改善箇所説明図

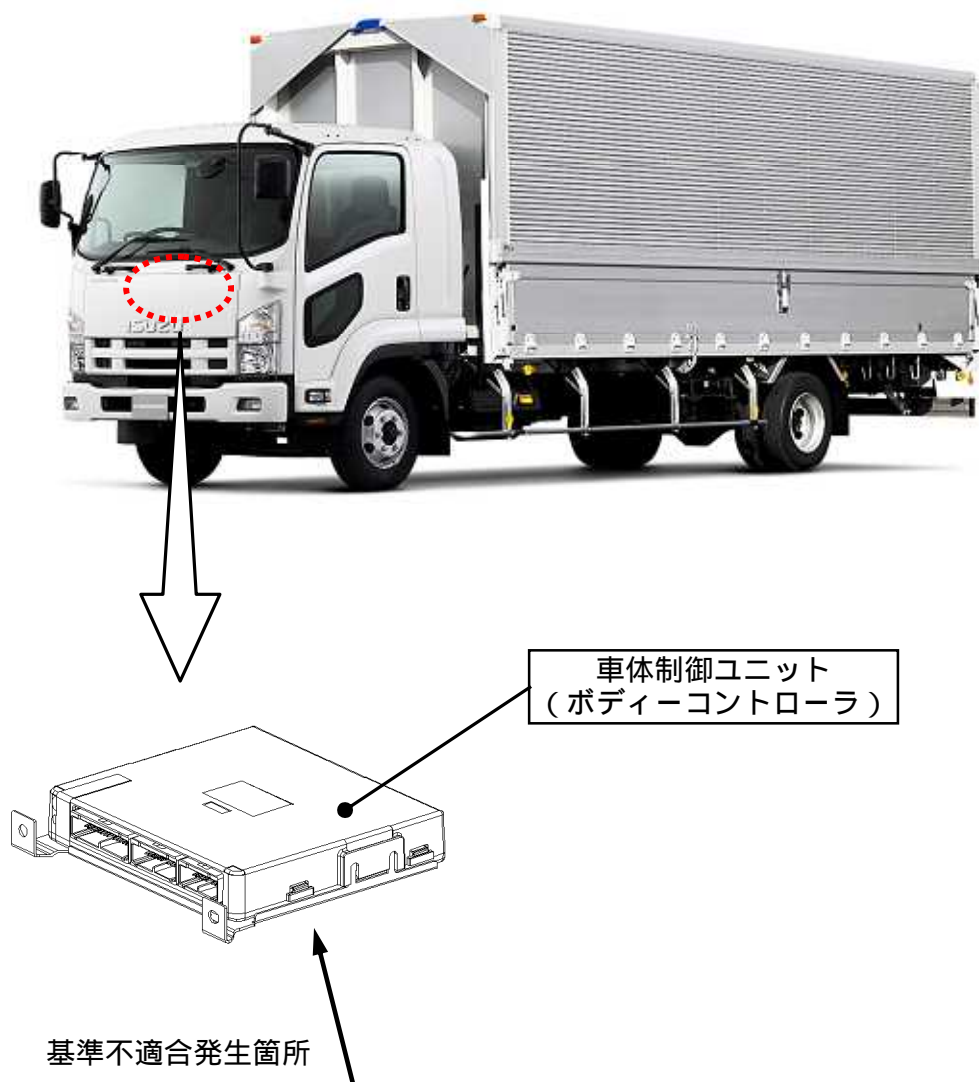
運行情報システムを搭載している車両において、車体制御ユニット（ボディーコントローラ）のプログラムが不適切なため、エンジンを停止した際に、運行情報システムの影響により、車体制御ユニットを書き換えてしまうことがある。そのため、当該ユニットが制御しているハザードランプ、エアコンファン等が誤作動するおそれがある。

改善の内容 : 全車両、車体制御ユニットのプログラムを書き換える。

識別：キャブ左側ドア開口部に黄色シールを貼付する。
